**AGÊNCIA DE REGULAÇÃO DOS SERVIÇOS PÚBLICOS DE SANEAMENTO BÁSICO  
DIRETORIA DE FISCALIZAÇÃO  
COORDENAÇÃO DE FISCALIZAÇÃO – CFIC**

**RELATÓRIO DE FISCALIZAÇÃO PROGRAMADA  
RFP/DF/CFIC/028/2025**

**Julho/2025**

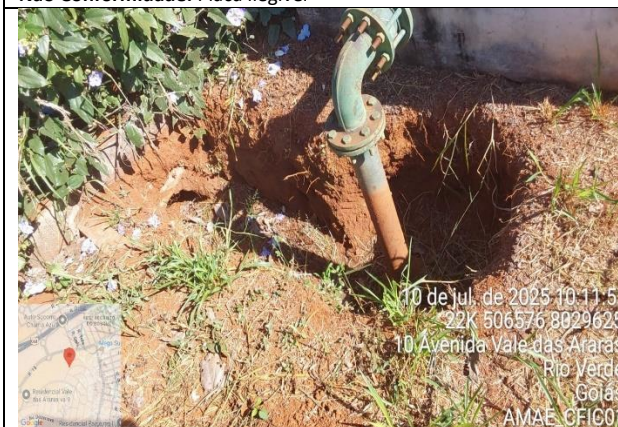
O local está devidamente cercado, no entanto, **não possui placa de identificação (Figura 1). As condições de limpeza estão totalmente inadequadas (Figura 2), a laje sanitária é inexistente (Figura 4).** Possui ativação por telemetria automatizada alimentado por energia elétrica. O poço possui macromedidor e outorga válida conforme arquivos da AMAE. **Existe vazamento de água no cavalete (Figura 3).**

Item	Elemento Fiscalizado	Não Conformidade	Dispositivo normativo
1	EEAB e Poço PSE 03 Empresarial	Falta de placa de identificação no local (Figura 1).	Art. 149 da RN 8/2021 da AMAE; art. 61 inciso III e art. 60 inciso I da RN 26/2022 da AMAE.
2	EEAB e Poço PSE 03 Empresarial	Falta de limpeza e roçagem (Figura 2).	Art. 149 da RN 8/2021 da AMAE; art. 61 inciso III da RN 26/2022 da AMAE.
3	EEAB e Poço PSE 03 Empresarial	Ausência de laje sanitária (Figura 4).	Art. 149 da RN 8/2021 da AMAE; art. 60 inciso XXIV da RN 26/2022 da AMAE; NBR 12212/2017.
4	EEAB e Poço PSE 03 Empresarial	Vazamento de água no cavalete (Figura 3).	Art. 149 da RN 8/2021 da AMAE; art. 61 inciso XII da RN 26/2022 da AMAE.
5	EEAB e Poço PVA 01 Araras	Placa de identificação ilegível (Figura 6).	Art. 149, RN 8/2021 da AMAE. Art. 60, Inc. I da RN nº 26/2022 da AMAE.
6	EEAB e Poço PVA 01 Araras	Não apresentou outorga vigente.	Art. 149 da RN 8/2021 da AMAE; art. 60 inciso XXIV da RN 26/2022 da AMAE; Lei Federal 9433/1997.

Item	Elemento Fiscalizado	Não Conformidade	Determinação e Recomendação	Prazo*
1	EEAB e Poço PSE 03 Empresarial	Falta de placa identificatória no local (figura 1)	Instalar placa de identificação.	30
2	EEAB e Poço PSE 03 Empresarial	Falta de limpeza e roçagem (figura 2)	Realizar a limpeza e roçagem do local.	30
3	EEAB e Poço PSE 03 Empresarial	Ausência de laje sanitária (figura 4)	Construir laje sanitária no local conforme NBR 12212/2017.	30
4	EEAB e Poço PSE 03 Empresarial	Vazamento de água no cavalete (figura 3)	Corrigir o vazamento.	30
